1. Tektur vom 29.04.2021 zum Feststellungsentswurf vom 19.06.2019		Datum	Zeichen
gezeichnet	29.04.2021	Mayer	
bearbeitet	29.04.2021	Propp	
geprüft			
T1	Anpassung der Maßnahmen, Verlegung Ziegelbach, Anpassung der Wegeplanung, Darstellung der §30 Biotope, bestehenden Ausgleichsflächen und der festgesetzten Deponie		
Nr.	Änderungen gegenüber dem Feststellungsentswurf vom 19.06.2019

FESTSTELLUNGSENTWURF

Freistaat Bayern Staatliches Bauamt Würzburg Waldenburgerstraße 6, 97080 Würzburg, Tel. 0931 1582-0, Fax 0931 1582-2777, E-Mail: poststelle@stbawm.bayern.de		Unterlage / Blatt-Nr.: 9.1 T1
Strasse: St 2435	Station:	Maßstab: 1:10.000
PROJUS-Nr.:

St 2435 St 2437 Lohr a. M. - Karstadt B 27
Ortsumgehung Wiesenfeld

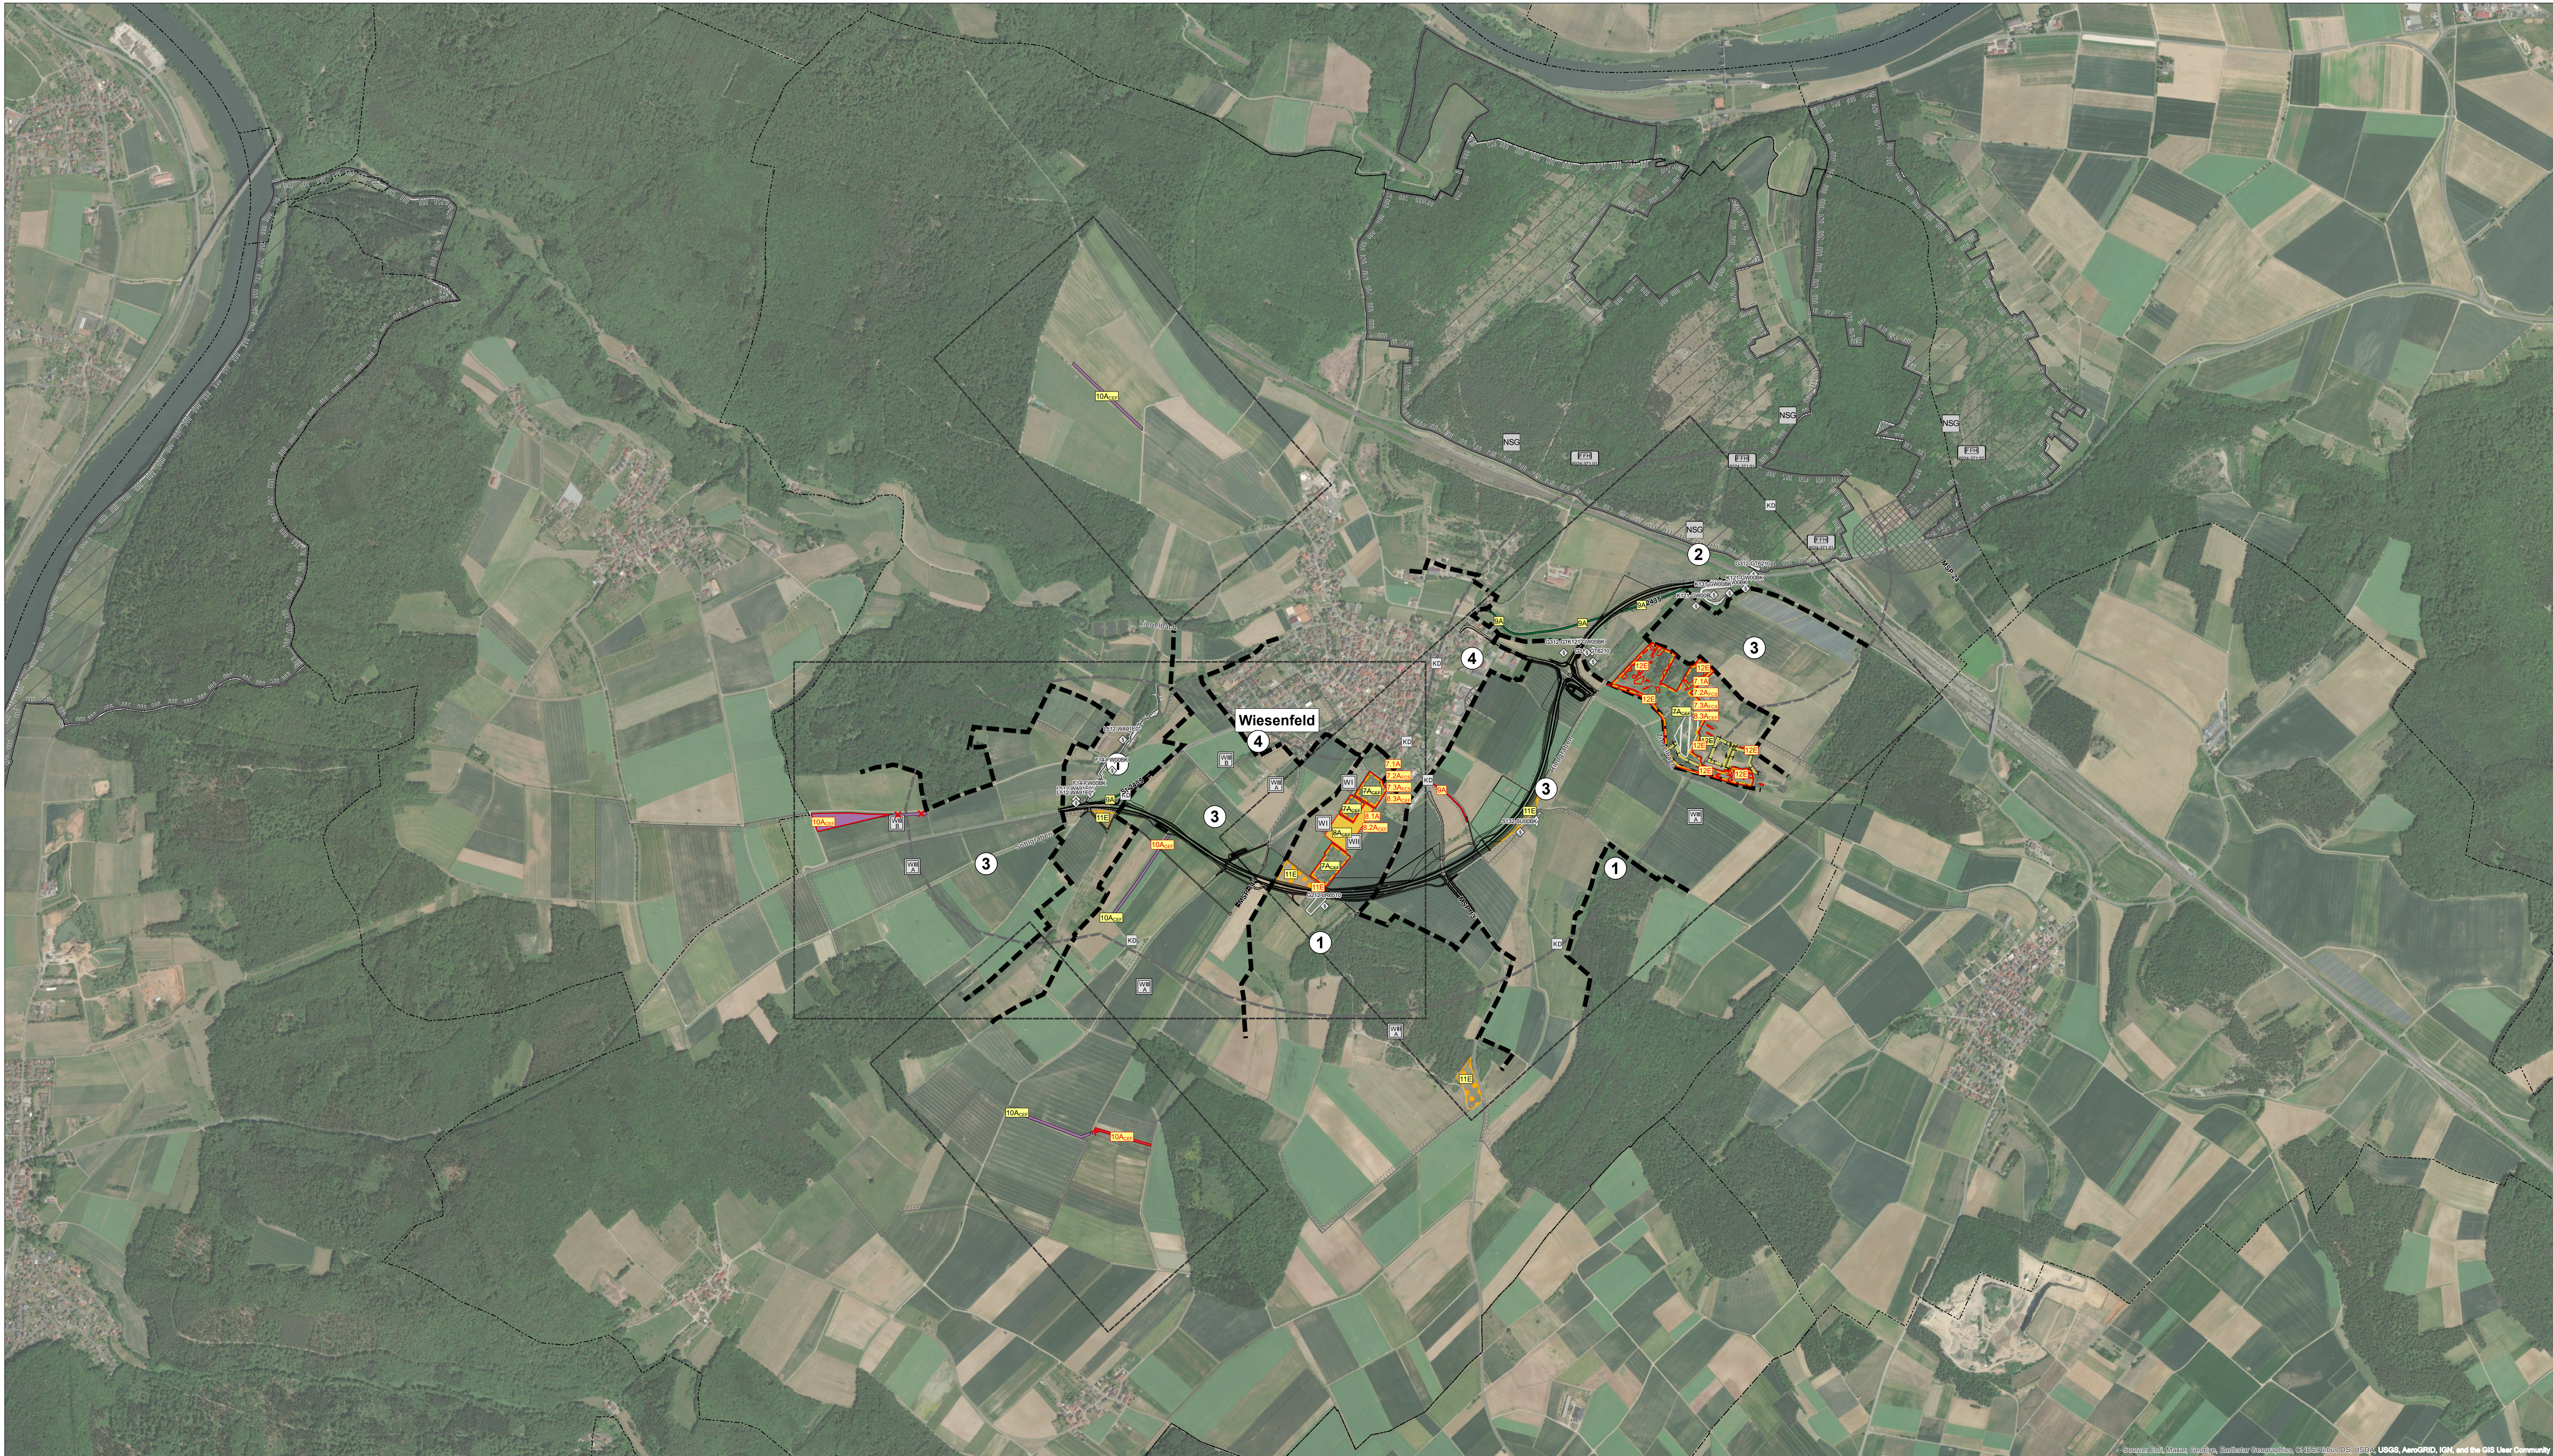
- Maßnahmenkennung
- 1.1A Index
Maßnahmenkennung
Maßnahmennummer
- Erläuterung Maßnahmentyp
- V Vermeidungsmaßnahme
 - A Ausgleichsmaßnahme
 - E Ersatzmaßnahme
 - G Gestaltungsmaßnahme
- 7.2A Maßnahme geändert im Zuge der 1. Tektur
